DISPOZITIE DE SANTIER NR.3 ARHITECTURA

Din 27.06.2015

Referitor la obiectivul de investitii: "Reabilitarea clădirii principale corp A-B, clădire bibliotecă la Colegiul National Mihai Viteazul", din Municipiul Sfântu Gheorghe, județul Covasna, având în vedere nota de constatare nr..... din data de

5. Clarificarea detaliilor tehnice pentru platforma destinată persoanelor cu dizabilități

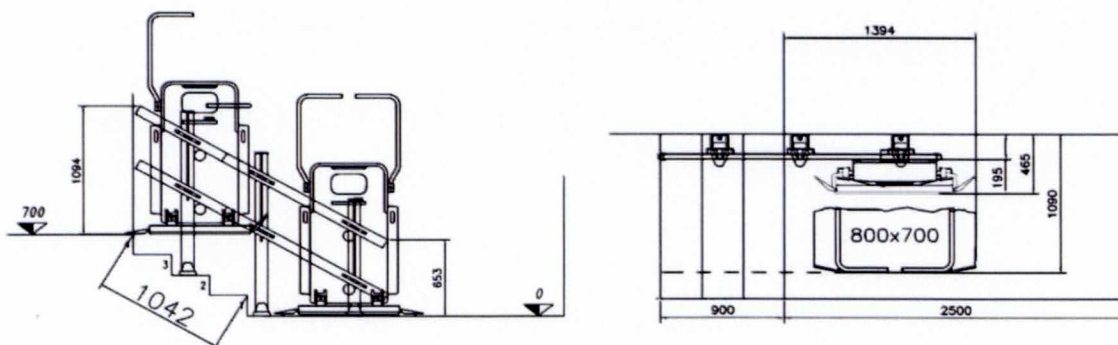
Caracteristicile și capacitatea platformei pentru persoane cu dizabilități vor respecta fișa tehnică și vor asigura cerințele de accesibilitate și siguranță. În fișa tehnică a echipamentului sunt

incluse specificațiile privind sarcina maximă suportată, dimensiunile platformei și parametrii de funcționare.

Pentru alimentarea platformei cu energie electrică, se vor aduce circuite dedicate, conform normelor în vigoare, pentru a asigura un sistem de funcționare fiabil și sigur. Această soluție permite distribuirea eficientă a sarcinii electrice și asigură continuitatea funcționării în cazul unor eventuale defecțiuni.

12. Execuția ferestrelor F26 ca elemente fixe în Corpul Nou

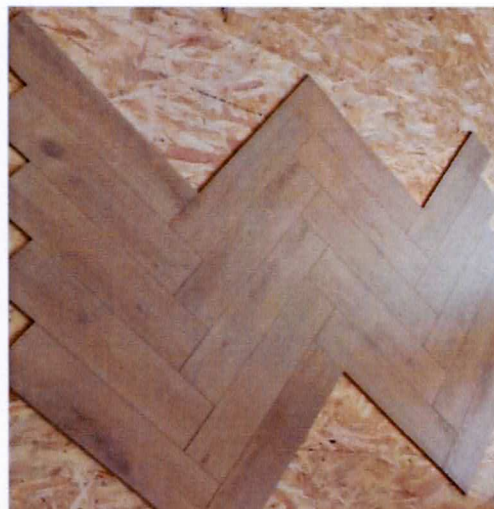
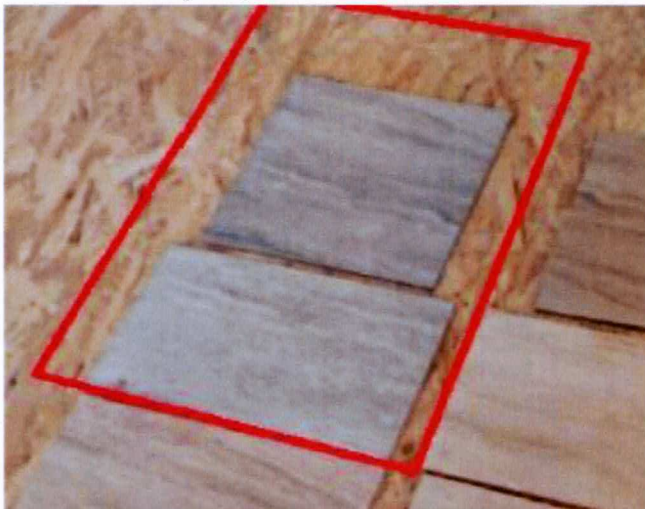
Ferestrele F26 din Corpul Nou vor fi realizate ca elemente fixe, fără componente mobile, având în vedere constrângerile impuse de traseul rampelor scării.

Deschiderea spre interior este imposibilă din cauza interferenței cu structura scării, iar deschiderea spre exterior nu este recomandată din considerente de exploatare, întreținere și siguranță.
